ESTADO DE SOBREEXPLOTACION DEL VERTEDERO DE  
RESIDUOS SOLIDOS URBANOS (RSU), DE  
BASSETA-BLANCA, SITUADO EN EL T.M. DE RIBA-ROJA.

ANOMALIAS EN EL TRATAMIENTO DE LOS RESIDUOS  
Y RIESGO DE CONTAMINACION

Con el objeto de decretar el cierre del vertedero controlado de residuos sólidos urbanos de Basseta Blanca, el Excm Ajuntament de Riba-Roja solicita inspección e informe detallado de posibles anomalías en la gestión y tratamiento de los residuos. La inspección realizada con tal motivo refleja las anomalías observadas, en principio alarmantes, y cuyo riesgo presupone razón más que suficiente para el cese de la actividad y la apertura de una investigación que cuantifique y valore el problema, y que proponga estrategias para interrumpir cualquiera de los procesos contaminantes que a raíz de la historia del vertedero tienen lugar, inclusive aquellos que tardarán en manifestarse a pesar del cese de la actividad.

Foto 1

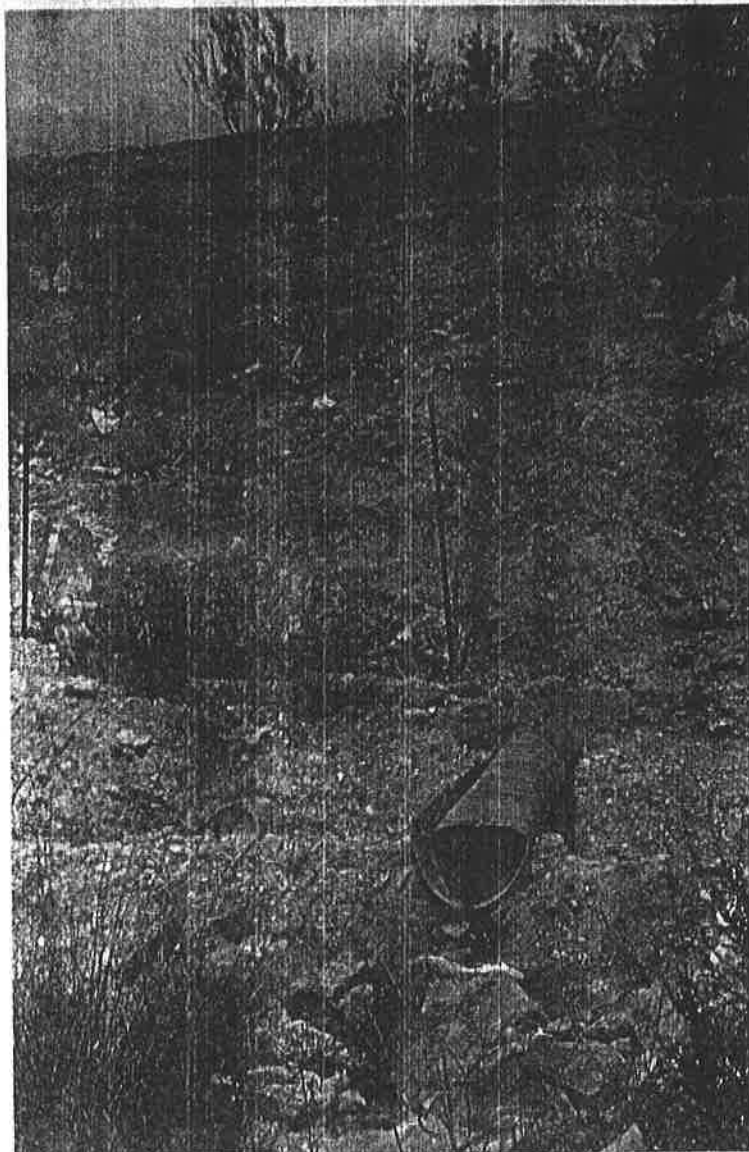
-Canalización de pluviales y boca de desagüe.

-Se observa la presencia de lixiviados arrastrados por escorrentía tras salir a la superficie por los laterales del frente de vertido.

-No existe ningún control sobre estos efluentes.

-Orientación del frente del vertido : E-SE (E 22°S)

Foto 3

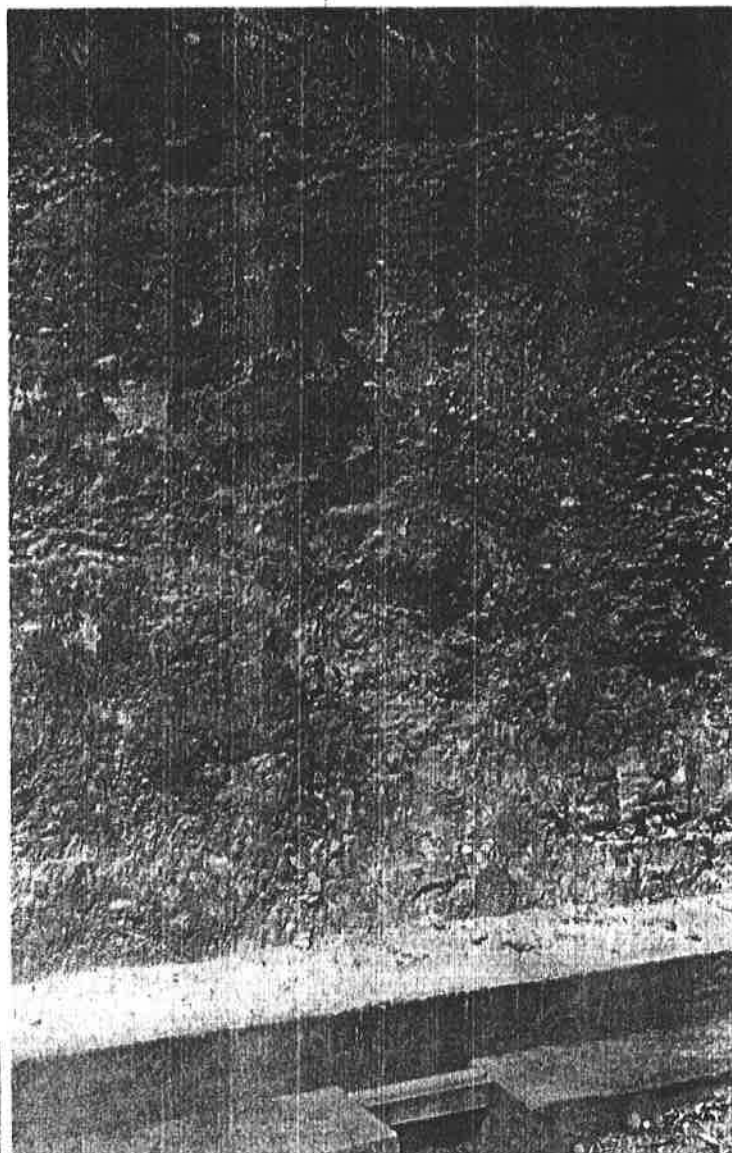
-Señales de manchas aparecidas en el substrato geológico, durante las lluvias de Octubre-Noviembre de 1989-90.

-Las manchas de lixiviados resbalan desde la parte superior del substrato, quedando imprimidas en el cemento de la acequia.

Foto 6

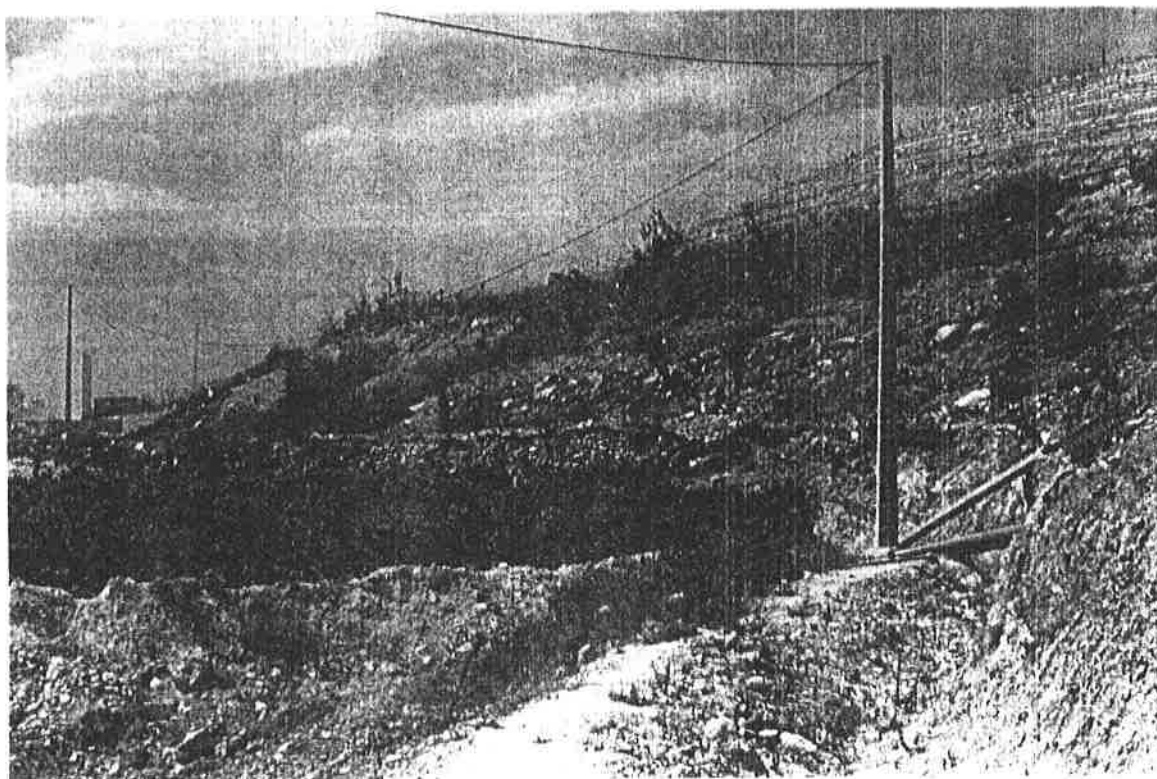
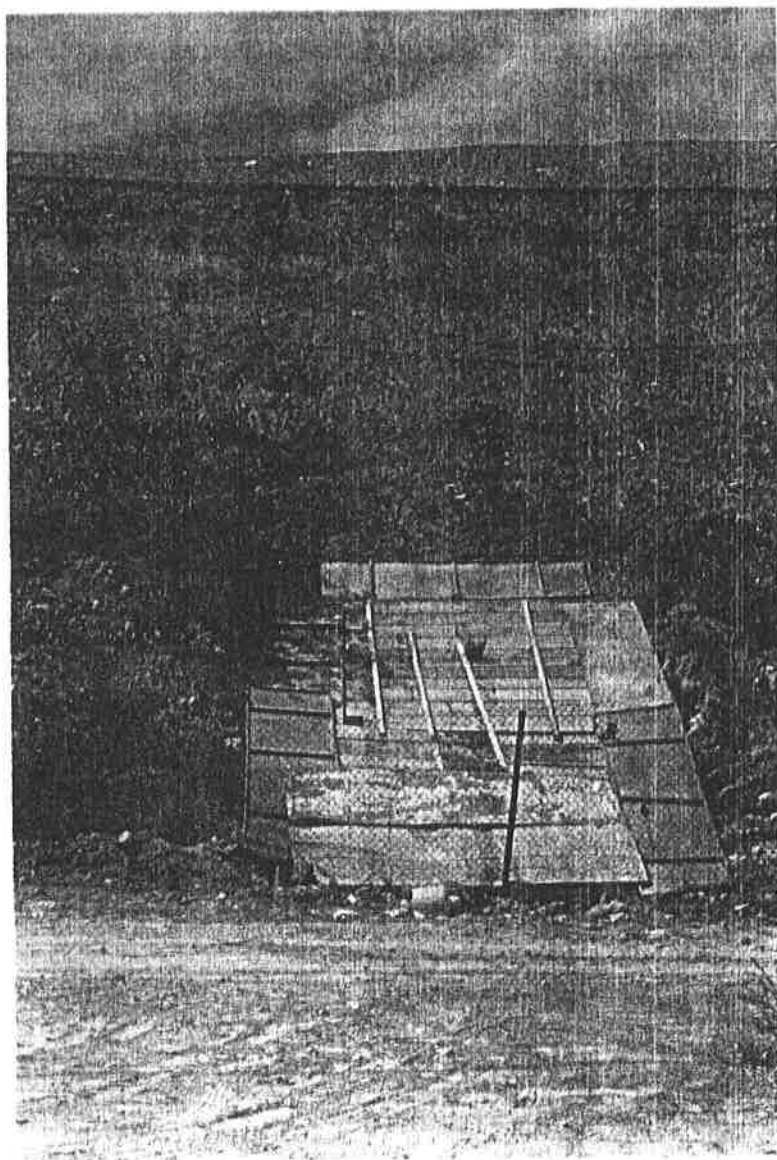
Foto 5

-Vista general desde el campo de naranjos contiguo al frente de vertido.

-Orientación del frente : E  
- Junto al naranjo se puede ver la situación del agujero de la foto 4 (página siguiente) y las manchas laterales.

Foto 4

-Mancha aparecida en el suelo del campo de naranjos contiguo al frente de vertido, de orientación E, se encuentre a unos 20-30 cm de profundidad.

-La mancha aparece con un color gris negruzco, y un fuerte olor que indica un estado anóxico.

-Vista general del frente de vertido donde se han tomado las fotografías 1 a 5, y campo de naranjos donde aparecen las manchas en el suelo.

Foto 7

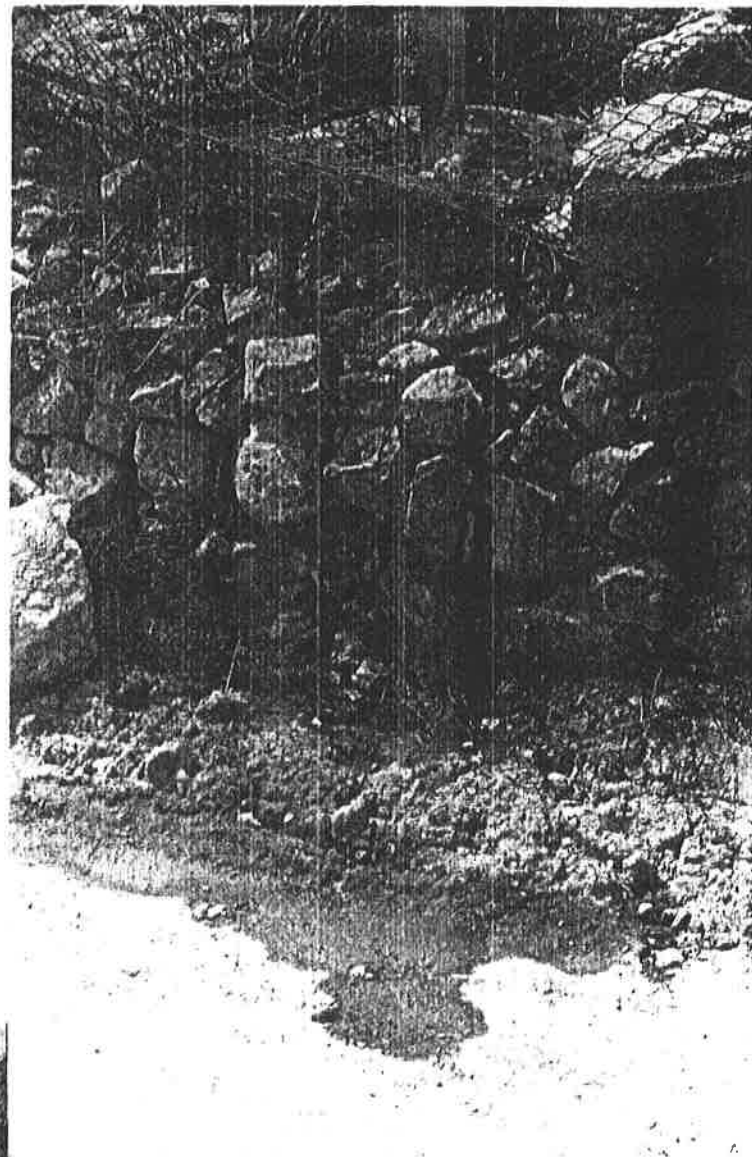
-Excavación en el frente de vertido, cuyo objeto es reunir lixiviados, e impedir que las fugas laterales viertan directamente al camino.

-Ladera de frente de vertido, de orientación NE (N 35°E)

Foto 8

-Fuga lateral de lixiviados,  
con tendencia a esparcirse  
por el camino.

Foto 9

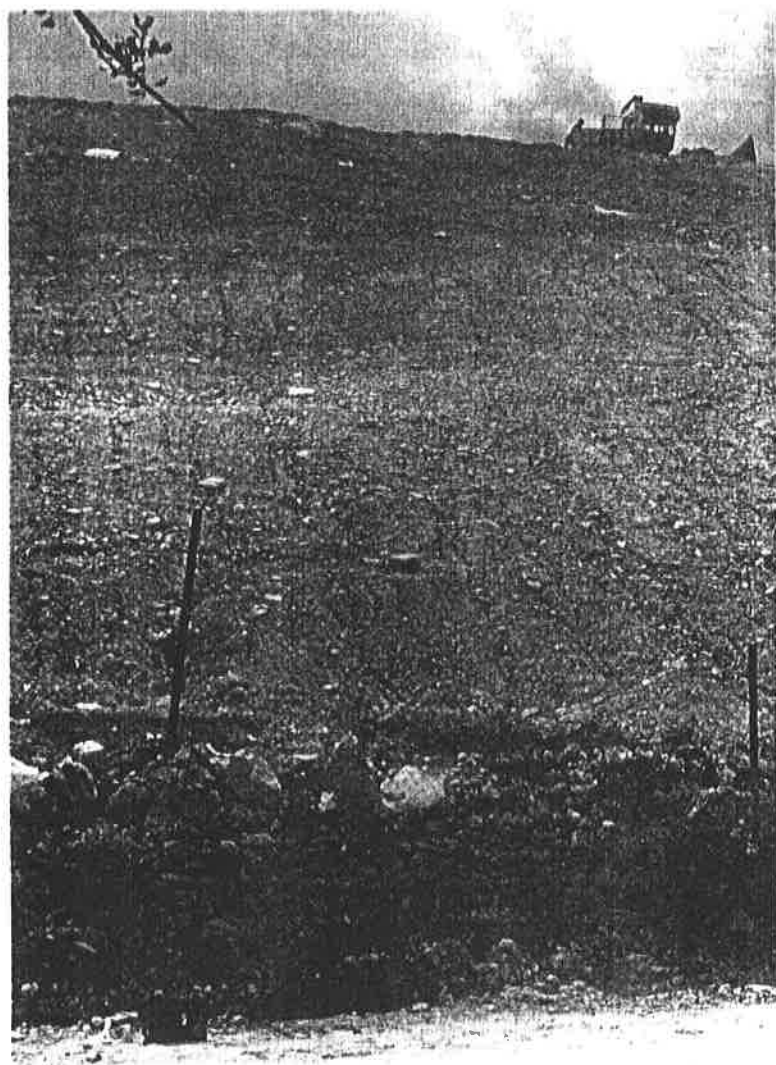
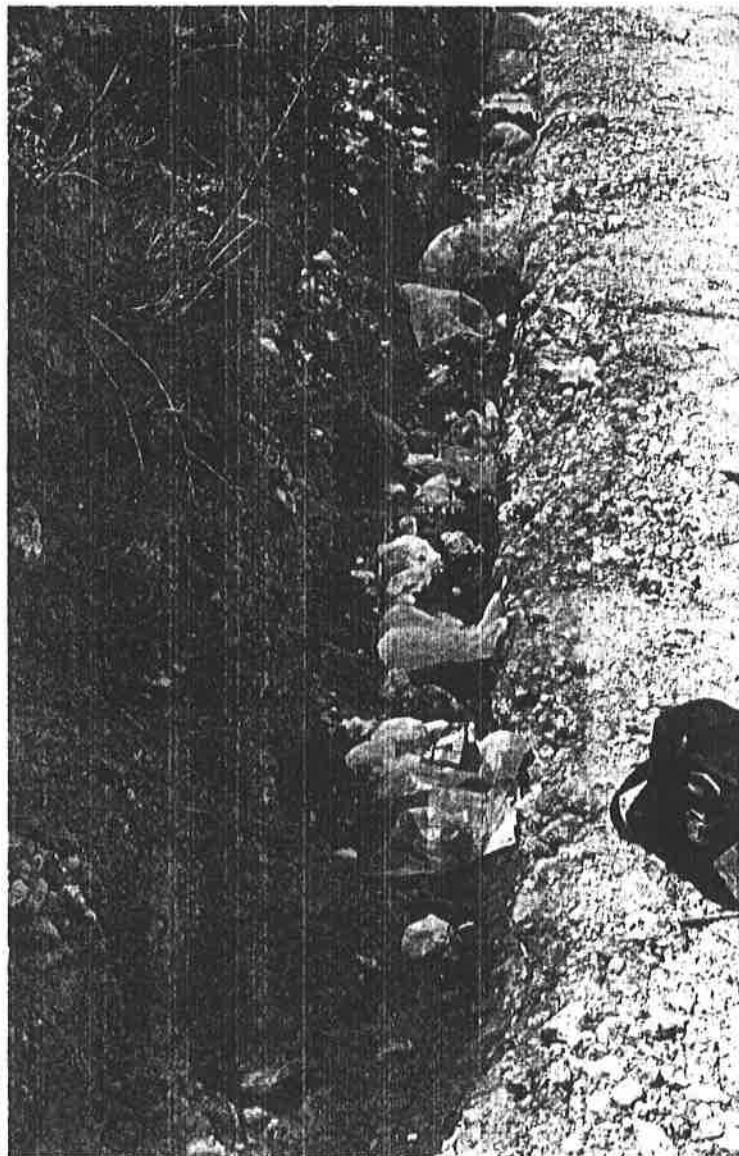
-Vista general del frente de  
vertido y punto de fuga.  
-Orientación N-NE

Foto 10

-Fuga lateral de lixiviados, con excavación en el borde del camino, que impide momentaneamente su esparcimiento por este.

-Vista en detalle.

Foto 11

- Ladera de frente de vertido, de orientación NW (N 15°W)

-Vista general del frente de fuga.

Foto 12

-Trinchera excavada en el frente de vertido, con objeto de acumular lixiviados e impedir su fuga.

-La foto en detalle muestra un escape, probablemente de gases, producto de la descomposición interna.

-El sistema de almacenamiento de lixiviados no da ninguna garantía de sanidad, antes al contrario demuestra los errores cometidos en la fase de tratamiento de residuos anterior a la deposición, y durante la misma deposición del vertido.

Foto 13

-La imagen general muestra el camino recorrido durante la toma de fotografías de las diferentes fugas, antes y después de la trinchera.
